0002 Información técnica de servicio

Asunto:	71-35884-00
Fabricante:	Volkswagen, Audi, Seat, Skoda
Modelo:	1,9 / 2,0 I TDI bomba inyectora
Código de motor:	AJM, ANU, ARL, ASY, ASZ, ATD, ATJ, AUY, AVB, AVF, AVQ, AWX, AXB, AXC, AXR, BDJ, BDK, BGW, BJB, BKC, BKE, BLT, BPW, BPX, BRU, BSW, BTB

Las juntas para tapas de válvulas no son aptas para todos los modelos.

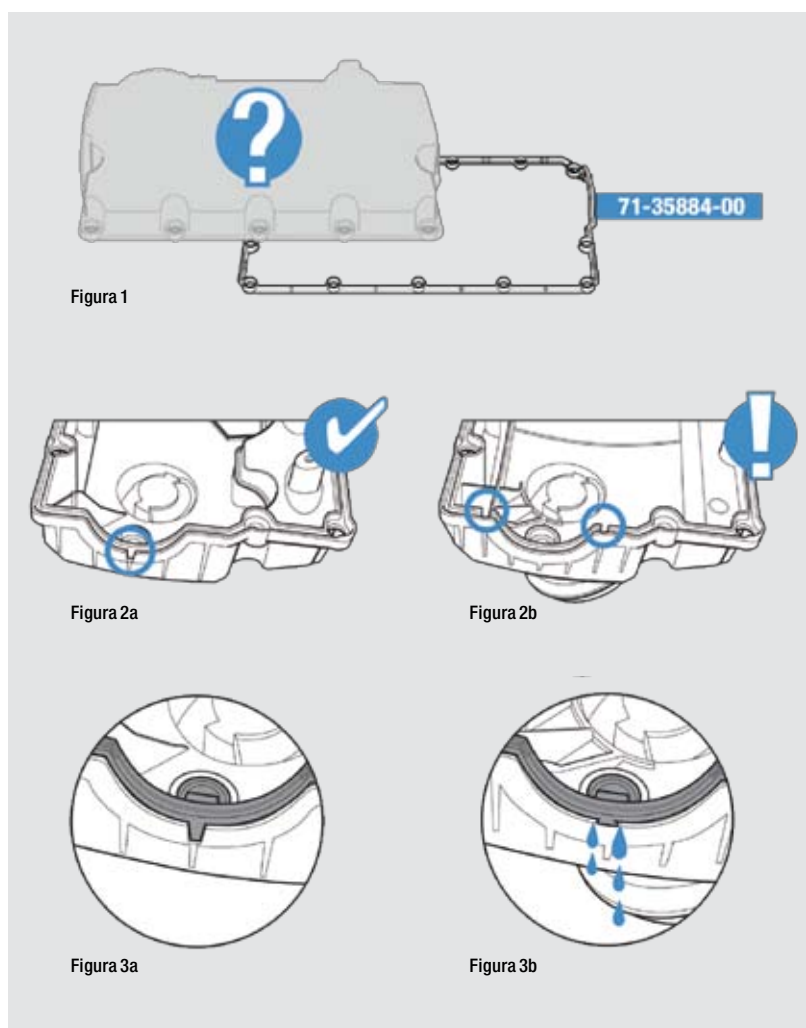
La junta de la tapa de válvulas incluida en el juego no encaja en todas las tapas de válvulas que se utilizan para este motor. Existe una versión antigua de la tapa de válvulas para la que no hay ninguna junta de recambio.

Se reconoce por las dos muescas de posicionamiento interiores (véase figura 2b). En ese caso, la única solución consiste en adquirir una tapa de válvulas completa, incluida la junta, en Volkswagen/Audi.

Se reconoce por la muesca de posicionamiento exterior (véase figura 2a). El sellado se puede conseguir, entonces, con la junta suministrada por nosotros (Nº REINZ 71-35884-00).
